DETERMINAZIONE DEL DIRIGENTE SERVIZIO VIA/VINCA 18 ottobre 2024, n. 609

**[ID VIP 8868] - Parco agrovoltaico di potenza elettrica complessiva pari a 47,34 MW, da realizzare nel Comune di Torremaggiore (FG).**

**Istanza per il rilascio del Provvedimento di VIA statale ex art. 23 del D.lgs. n. 152/2006 e ss.mm.ii.**

**Proponente: GALILEO ENERGY 2 S.r.l.**

Figura 5 – Ubicazione dell'impianto rispetto alle aree protette

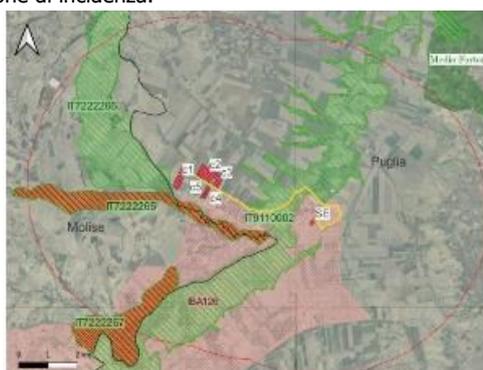
L'impianto fotovoltaico dista circa 1 Km da Siti di rilevanza naturalistica delle Componenti delle Aree Protette: risulta necessaria la valutazione di incidenza.
